COMITÉ CONSULTATIF D'URBANISME
PROCÈS-VERBAL DE LA SÉANCE ORDINAIRE DU COMITÉ
CONSULTATIF D'URBANISME DE LA VILLE DE SUTTON

DATE ET HEURE: 25 juillet, 18 h 30

Remise existante

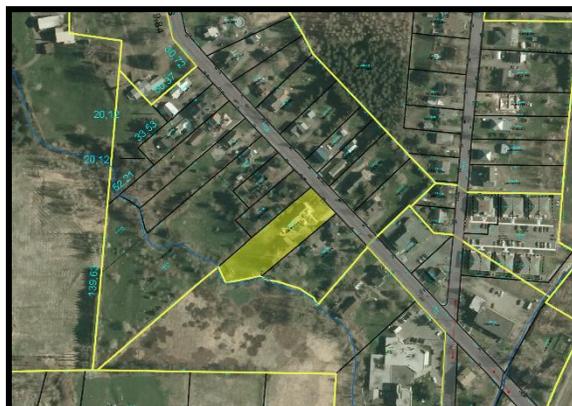
CONSIDÉRANT QUE la demande vise à autoriser le remplacement du parement de toiture d'une remise existante localisée en cour arrière;

CONSIDÉRANT QUE le matériau de parement proposé est de la tôle d'acier *Vicwest32* couleur noir;

D'APPROUVER la demande de plan d'implantation et d'intégration architecturale (PIIA) relative à la rénovation d'un bâtiment accessoire sur le lot 4 849 311, sis au 62, rue Principale Nord, en conformité avec les objectifs et critères contenus aux articles du *règlement numéro 73 portant sur l'implantation et l'intégration architecturale.*

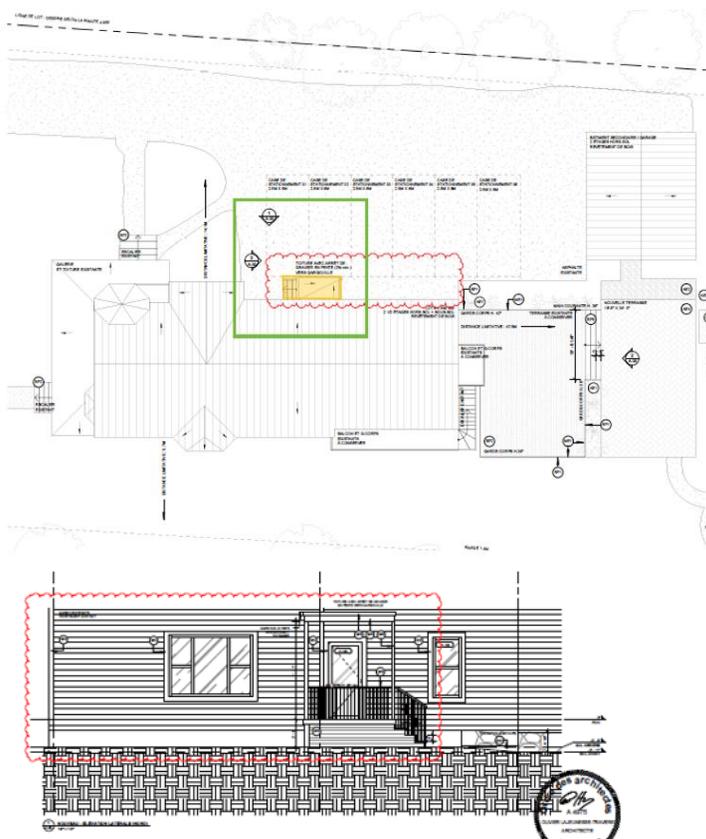
CONSIDÉRANT QUE la demande vise l'ajout d'une galerie d'entrée et d'un escalier sur la façade latérale gauche du bâtiment principal existant;

CONSIDÉRANT les matériaux sélectionnés pour la galerie et l'escalier, soit du chêne rouge, de l'acier et du bardeau d'asphalte;

CONSIDÉRANT QUE la couleur de peinture sélectionnée pour la galerie et l'escalier et son garde-corps, soit *Stanley Park de Benjamin Moore* et *Honey Harbour de Benjamin Moore*;

CONSIDÉRANT QUE le comité est d'avis que les constructions proposées ne s'harmonisent pas avec le style architectural du bâtiment principal et avec la galerie d'entrée sur la façade avant;

DE REFUSER la demande de plan d'implantation et d'intégration architecturale (PIIA) relative à la rénovation extérieure d'un bâtiment principal sur le lot 4 849 653, sis au 63, rue Principale Nord.

DE DEMANDER au requérant de réviser les plans afin d'assurer une meilleure harmonie avec les caractéristiques architecturales du bâtiment principal et de la galerie d'entrée existante.

Il est également important de tenir compte des recommandations de la fiche d'intérêt patrimonial de la résidence élaborée par *Patri-Arch*.
